## 改善箇所説明図

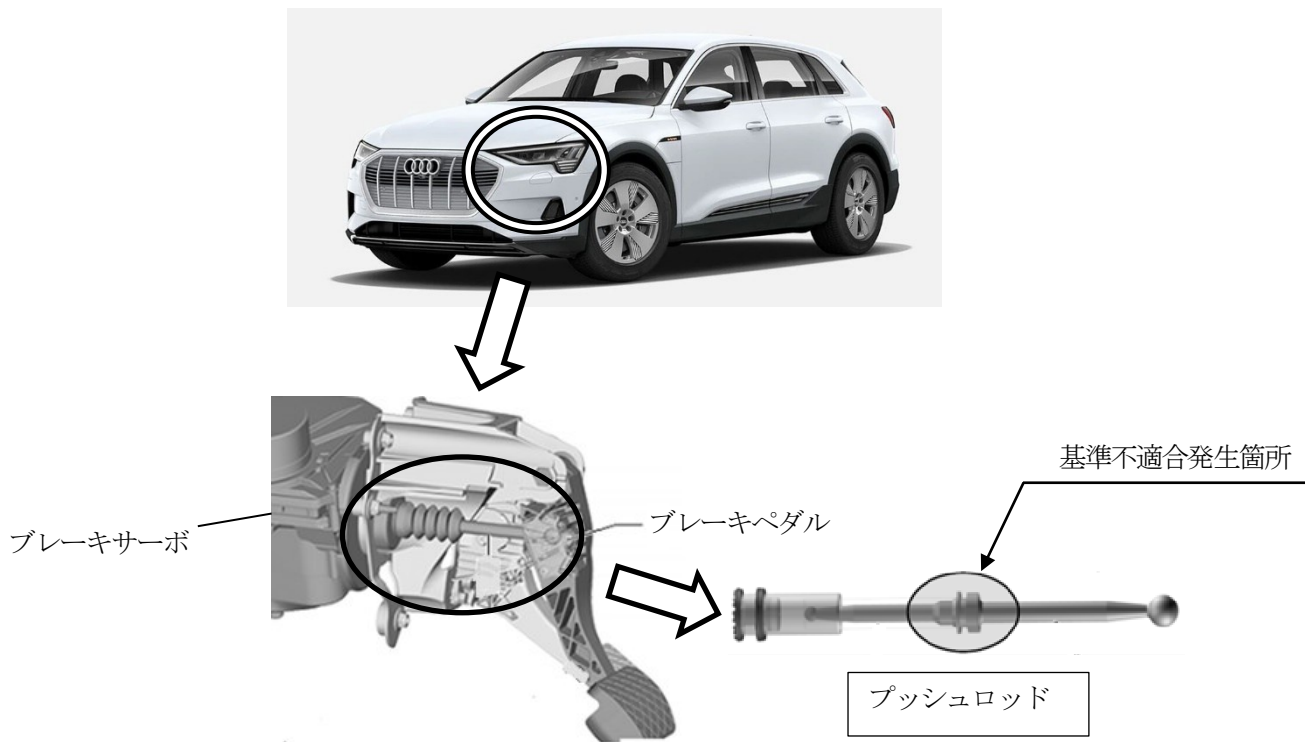
ブレーキペダルとブレーキサーボを連結するプッシュロッドにおいて、製造工程の設備管理が不適切なため、締結部の締め付けが不十分なものがある。そのため、締結部が緩み、そのまま使用を続けると、最悪の場合、締結部が外れ、ブレーキペダルを操作してもブレーキが効かなくなるおそれがある。

全車両、プッシュロッドの締結部を点検し、規定トルクで締め付ける。
